Oggetto: [ID_VIP: 7848] GRAVINA DI PUGLIA (BA) **“Progetto per la costruzione e l'esercizio di un impianto agrovoltaico denominato “Pescarella”, della potenza complessiva di 41,28 MWp, delle opere e delle infrastrutture connesse, situato nel comune di Gravina di Puglia (BA).**

Procedura di valutazione di Impatto Ambientale, ai sensi dell'art.23 del Decreto legislativo n. 152/2006

Proponente: Società Ambra Solare 12 S.r.l

Parere tecnico istruttorio della Soprintendenza speciale per il PNRR.

Elaborazione G1S: Nella cartografia sono riportati i progetti in corso di valutazione VIA statale nell'area di riferimento dell'impianto agrifotovoltaico in esame (Campo A e Campo B cerchiati in rosso)

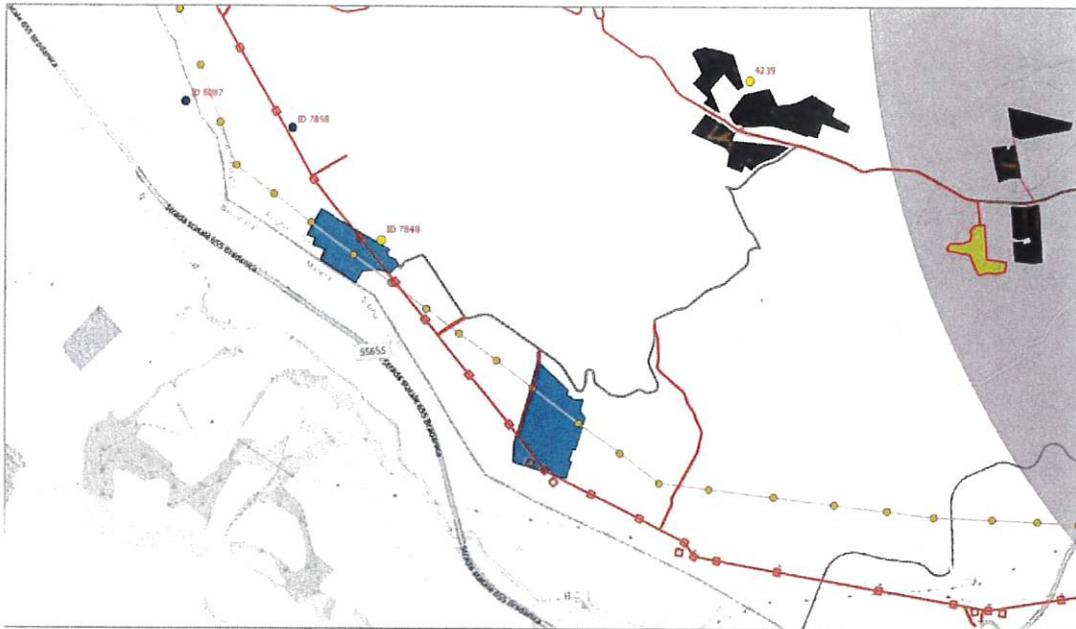
4. Dall'esame delle istanze di VIA statale presentate nell'area di riferimento del progetto di cui trattasi, si rileva che l'impianto agrifotovoltaico in questione è localizzato lungo i tracciati delle opere connesse, elettrodotti a 380 kV, di due impianti di accumulo idroelettrico presentati con istanza di VIA statale dalla Società Fri-el S.p.A. (ID_VIP: 7858) e dalla Società Edison S.p.A. (ID_VIP: 8087) (v. figure sotto riportate).

Si chiede pertanto di valutare la compatibilità del progetto agrifotovoltaico proposto con le opere connesse dei suddetti impianti di accumulo idroelettrico (elettrodotti e quindi sostegni), ovvero di proporre eventuali soluzioni alternative che consentano la realizzazione dei tre progetti.

TAV_R.3.a "Analisi della compatibilità con il PPTR"

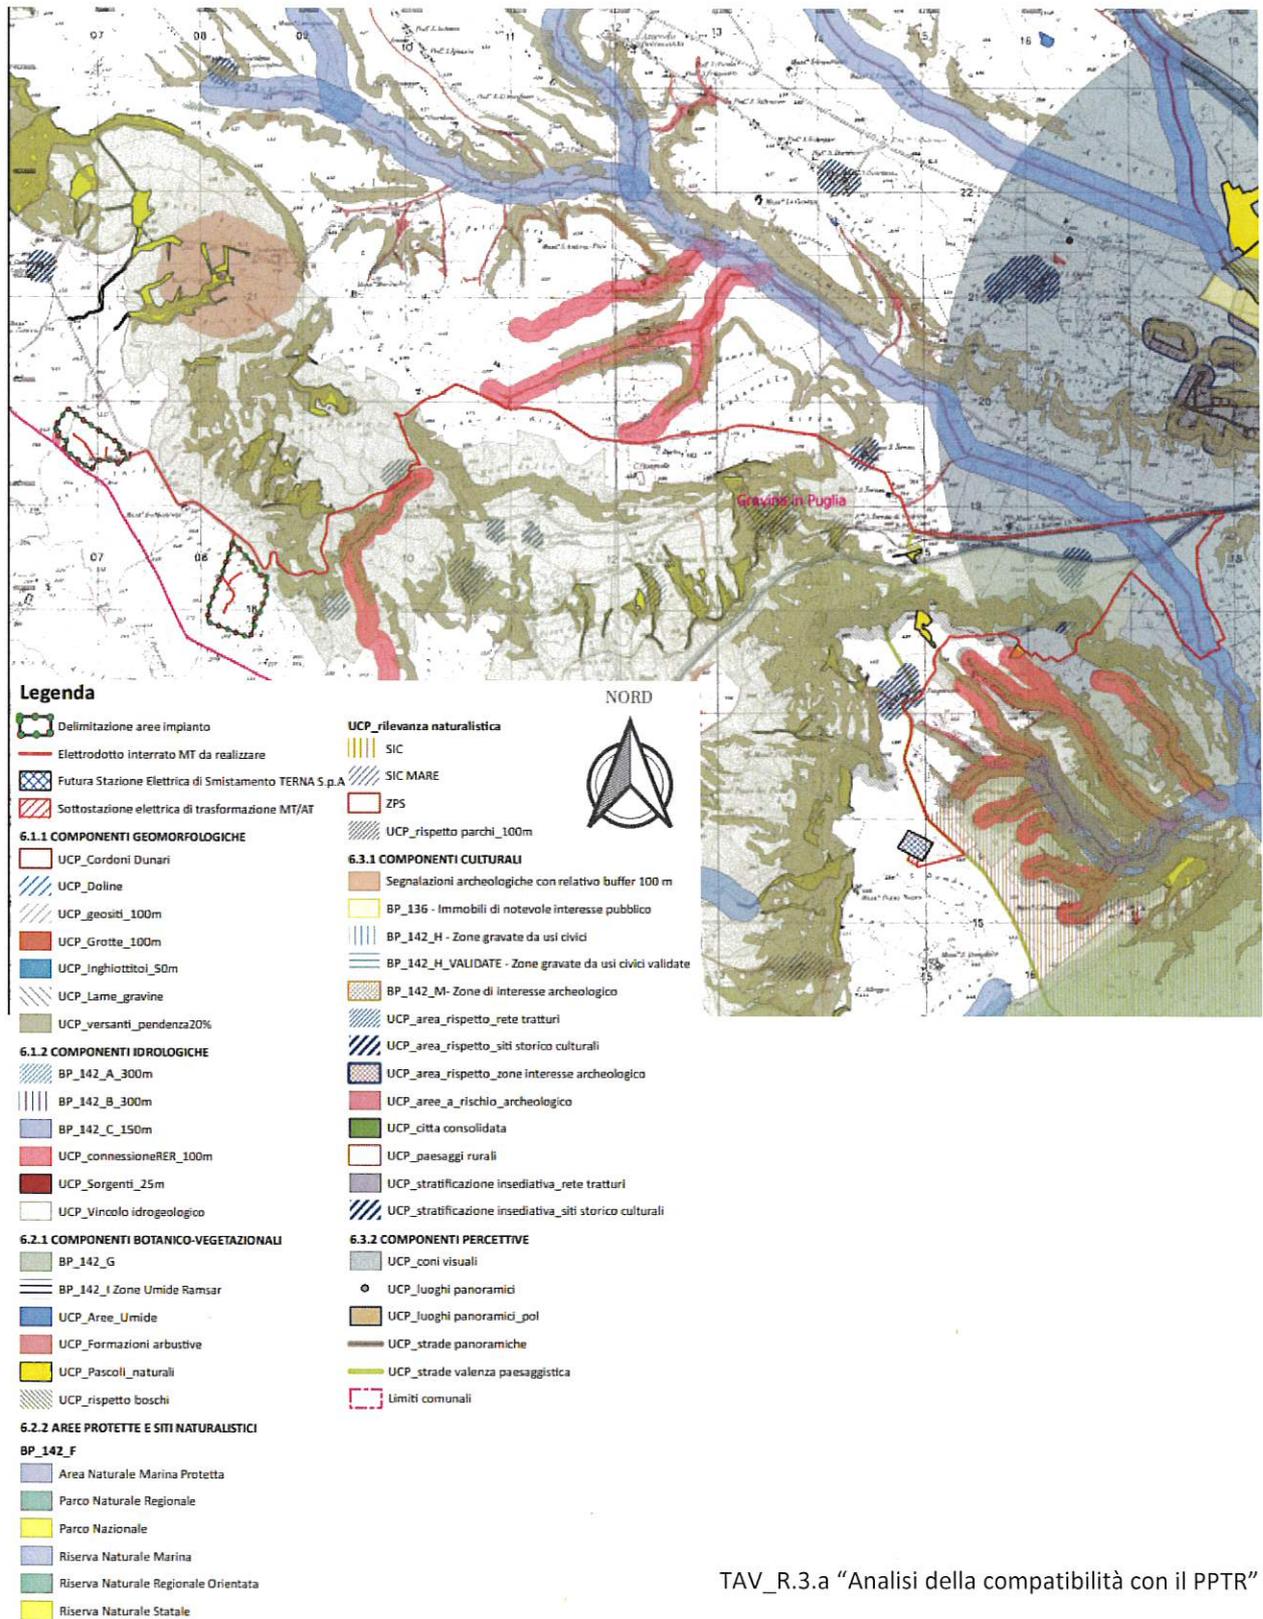
RITENUTO, infine, di dover evidenziare che l'affermazione del Proponente "il **progetto non ricade in aree vincolate ex lege**" non è corretta, in quanto le opere connesse (quale è anche il cavidotto), parti integranti del progetto, interferiscono direttamente con beni paesaggistici ai sensi dell'art. 142, comma 1, lett. c) (Torrente Pentecchia, peraltro rilevato dallo stesso Proponente nella *Relazione paesaggistica* a pg. 12) e lett. m), del D. lgs. 42/2004 (intersezione del cavidotto con il Tratturello Tolve-Gravina, bene culturale archeologico vincolato ai sensi della parte II del D. lgs. 42/2004, con DM del 22/12/1983, e quindi *zona di interesse archeologico*, ai sensi della lett. m, co. 1 dell'art. 142 dello stesso decreto legislativo). A tal proposito si riporta di seguito la TAV. R.3.a.

Campo A: ante operam e post operam

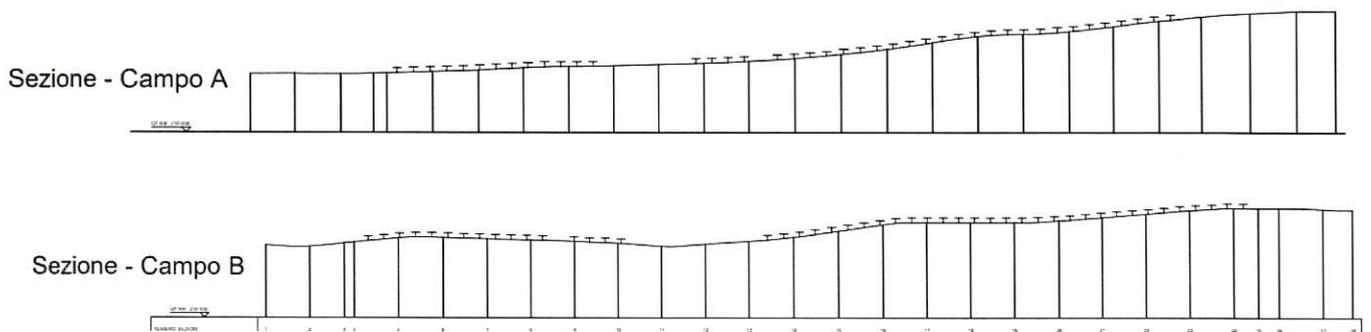
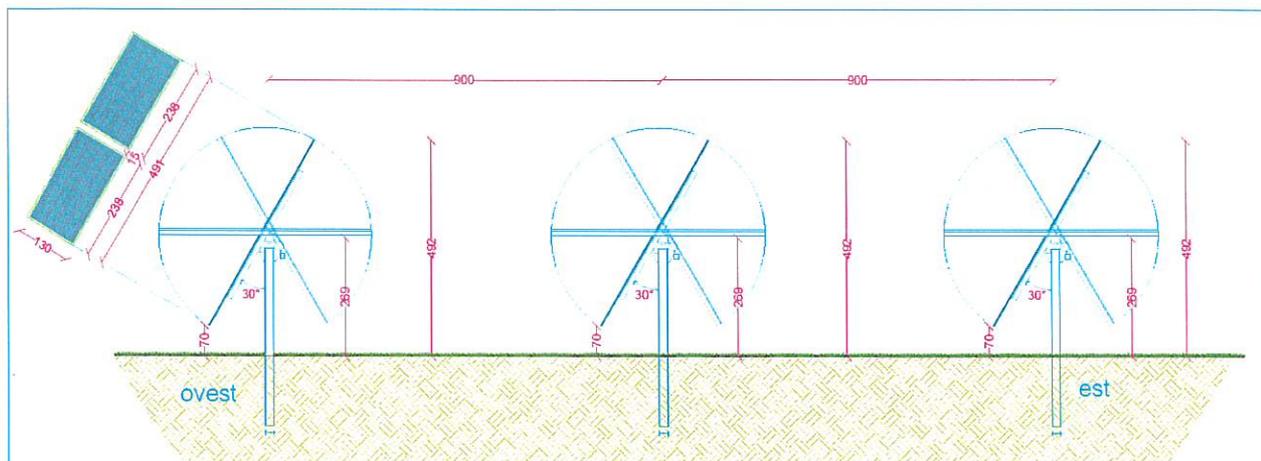
CONSIDERATO che l'intervento in esame consiste nella realizzazione di un nuovo impianto industriale per la produzione di energia elettrica da fonte solare di tipo agrivoltaico denominato "Pescarella", della potenza nominale pari a 41,27872 MWp, generata da 2 campi fotovoltaici (con pannelli posti su strutture di sostegno ad inseguimento del tipo mono assiale), per un'estensione complessiva di 51,56 Ha (su un'area totale di circa 60,64 Ha), localizzato nel comune di Gravina di Puglia (BA). Le opere di connessione alla rete elettrica nazionale sono costituite da un cavidotto interrato, di lunghezza pari 23,86 Km, realizzato su strade esistenti o su territori agricoli, e collegano l'impianto alla sottostazione elettrica da realizzare in prossimità della futura SE TERNA, in condivisione di stallo con altro operatore, nel territorio di Gravina di Puglia. Il progetto prevede l'installazione di 1.084 moduli, i cui pannelli installati sui sistemi rotanti (denominati tracker) raggiungono un'altezza massima di circa 4,92m e quella minima di 0,70m dal piano di campagna. L'area complessiva di incidenza dei moduli fotovoltaici dell'impianto (area sottesa al singolo modulo in posizione orizzontale) risulta essere pari a 18,84 Ha (7,16 Ha Campo A e 11,68 Ha Campo B). Inoltre, il progetto prevede la realizzazione e il collocamento delle seguenti opere: una centrale di accumulo di parte dell'energia prodotta posta all'interno del Campo A avente potenza di 20 MW e capacità di accumulo di 80 MWh; n. 2 cabine ausiliarie dislocate nei due campi fotovoltaici; n. 8 cabine di campo; una stazione meteorologica per il monitoraggio dell'efficienza energetica dell'impianto; una viabilità interna ai campi; un impianto di illuminazione; una recinzione a maglie metalliche con altezza fuori terra di 2,20 m.

All'interno dell'area di intervento si prevede la coltura di veccia, sulla e trifoglio (più essenze a rotazione) quali colture miglioratrici per la produzione di foraggio e tecniche di lavorazioni del terreno minimizzate (Minimum Tillage). Al fine di mitigare l'impatto paesaggistico dell'impianto fotovoltaico si propone la realizzazione, lungo il perimetro dell'area e in particolare lungo la viabilità esistente, di una doppia barriera visiva verde, con la messa a dimora di alberi (aceri) lungo il margine della vicina provinciale e con la costituzione di siepi (olivastro) lungo la recinzione.

Punti di scatto: Punto di scatto 1, Stato di fatto e fotosimulazione. (da *Fotoinserimenti_Rev_1*).

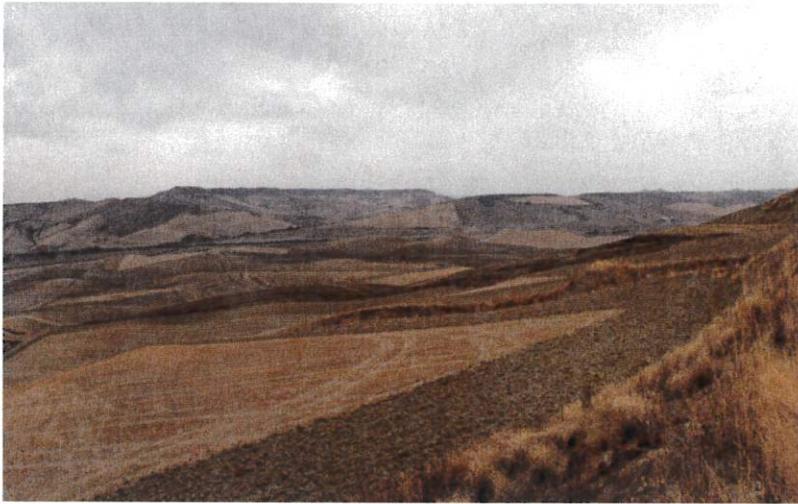
RITENUTO, pertanto, che l'impianto agrivoltaico proposto, visibile dalle strade esistenti che lo costeggiano SP203 e SS655 Bradanica, diversamente da quanto affermato dal Proponente (v. *Relazione paesaggistica*), è in grado di alterare la percezione del contesto paesaggistico per lunghi tratti, compromettendo così la godibilità unitaria di un territorio contraddistinto dalla profondità degli orizzonti e dall'estensione dei campi coltivati su dolci rilievi che costituiscono gli elementi distintivi e identitari di quel paesaggio; caratteristiche queste che consentono ancora oggi di leggere le trame insediative di diversi sistemi di organizzazione del territorio, di elevato valore culturale derivante dalla sua millenaria utilizzazione nelle forme dell'attività pastorale ed agraria e dai segni e dalle qualificanti testimonianze del passato, che lo stesso territorio ancora conserva e che, nell'insieme, costituiscono la specificità qualità identitaria del territorio e la testimonianza della stratificazione storica del contesto, ovvero la manifestazione del relativo paesaggio come oggi godibile. Le fotosimulazioni di seguito riportate danno una chiara immagine delle trasformazioni che potrebbe subire il paesaggio a seguito della realizzazione dell'intervento in esame:

Stato di fatto e fotosimulazione dell’area di realizzazione della sottostazione elettrica, evidenziata con segno giallo, (stallo condiviso con altri operatori) e della futura stazione elettrica di Terna. (da *Fotoinserimenti_Rev_1*).

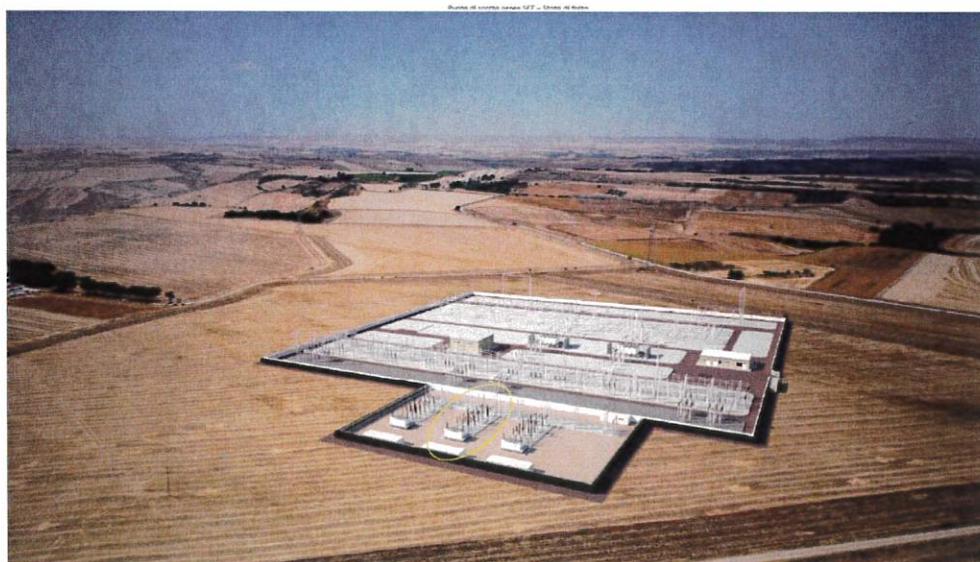
CONSIDERATO E VALUTATO che anche la realizzazione della sottostazione utente, insieme alla realizzazione della nuova stazione elettrica Terna, determina un significativo e negativo impatto sul paesaggio con l’introduzione di manufatti di natura industriale estranei al contesto paesaggistico, caratterizzato da vaste estensioni di seminativo su terreni pianeggianti e dalla profondità degli orizzonti, come si rileva dai fotoinserimenti sotto riportati.
